CONCEPTO DE LA SUPERVISION DEL CONTRATO DE OBRA 024-2026 RESPECTO A LA SOLICITUD DE ADICIONAL EN VALOR Y TIEMPO

OBJETO: OBRA PARA LA ADECUACION Y REMODELACION DE LAS OFICINAS DE COORDINACIÓN Y SALON DE DISEÑO DIGITAL INDUSTRIAL EN LA SEDE A DE LA INSTITUCION EDUCATIVA TECNICO SUPERIOR INDUSTRIAL DE BARRANCABERMEJA.

CONTRANTE: I.E. TECNICO SUPERIOR INDUSTRIAL DE BARRANCABERMEJA

CONTRATISTA: JORGE ANDRES RUEDA MOTTA

CONDICIONES Y ANOMALIAS ENCONTRADAS CON LA EJECUCION DE LA OBRA:

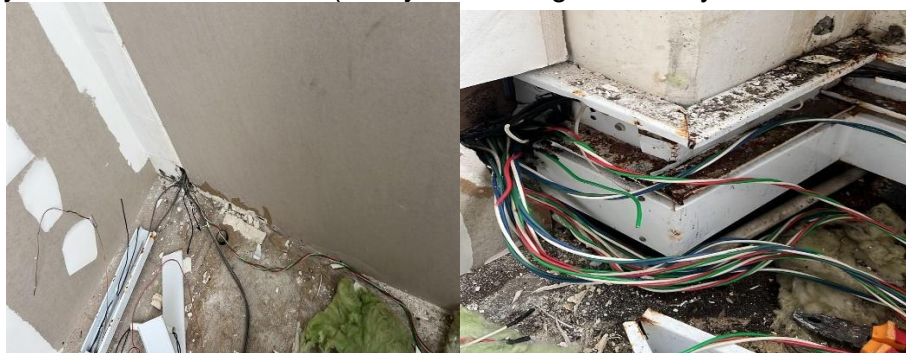
1. La redistribución de las oficinas y el salón obliga a reubicar la canalización superficial existente de las redes eléctricas y de telecomunicaciones, debido a que su ubicación original interfiere con la instalación de los nuevos muros divisorios.

2. Una vez culminada la redistribución de los espacios se identifica la necesidad de incorporar nuevos puntos de iluminación y reorganización de los circuitos eléctricos para garantizar niveles adecuados de iluminación conforme al nuevo uso de cada ambiente.

3. Se evidencia que varias luminarias existentes presentaban deterioro y bajo rendimiento lumínico, razón por la cual fue necesario reemplazarlas por paneles LED de mayor eficiencia energética.

4. Durante la adecuación del área de coordinación se determina la necesidad de reemplazar la puerta de acceso existente por una nueva puerta batiente en aluminio y vidrio, que permita mayor iluminación natural y visualización del entorno estudiantil.

5. Como consecuencia de la modificación de la distribución interior, es necesario reinstalar los módulos de división de oficina existentes para lograr el adecuado funcionamiento de los nuevos espacios.

6. Durante la intervención de la cubierta se identificaron espacios abiertos entre la viga canal y la cubierta que permiten el ingreso de aguas lluvias hacia el interior de la edificación, condición indispensable para evitar futuras filtraciones.

7. Finalmente, se evidencia que los equipos de aire acondicionado presentan diferentes fallas mecánicas y eléctricas que impiden su operación normal, las cuáles requieren labores de diagnóstico, mantenimiento correctivo, reposición de componentes e incluso el reemplazo del equipo cuando técnicamente fuera necesario, con el fin de garantizar la climatización de los espacios intervenidos.

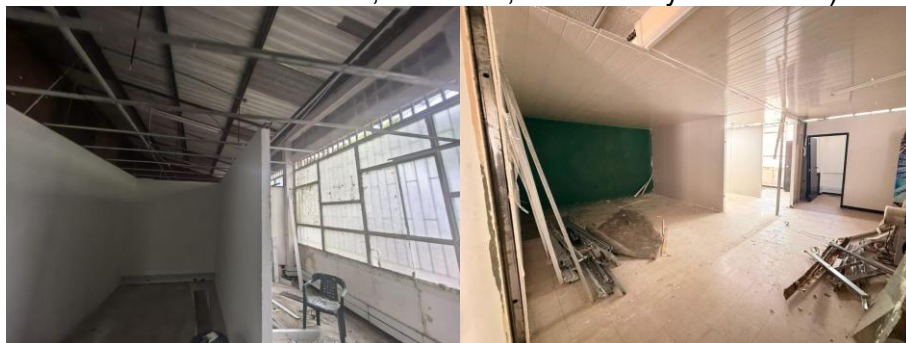
4.1 Desmonte, traslado y reinstalación de canalización superficial existente para redes eléctricas y de telecomunicaciones (Incluye retiro, organización y reconexión del cableado)

4.2 Suministro de instalación de punto de iluminación tipo panel LED redondo de 24W (Incluye adecuación de la red eléctrica, cableado, conexione y accesorios)

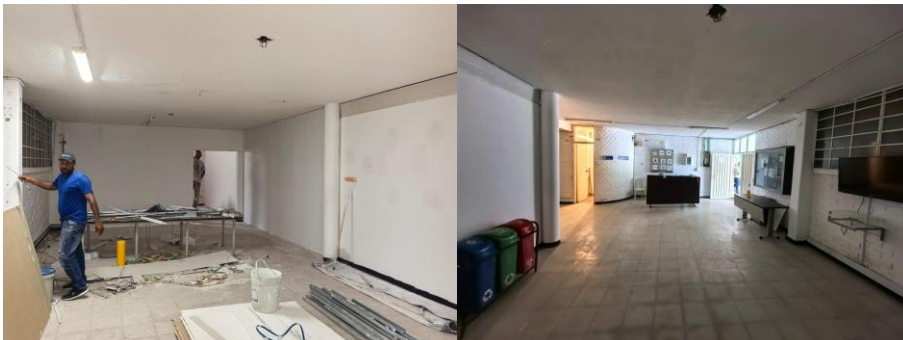
4.4 Reposición de luminaria por panel LED redondo de 24W (Incluye desmonte de luminaria existente, suministro e instalación del nuevo panel)

4.5 Reposición de luminaria por panel LED cuadrado de 36W (Incluye desmonte de luminaria existente, suministro e instalación del nuevo panel)
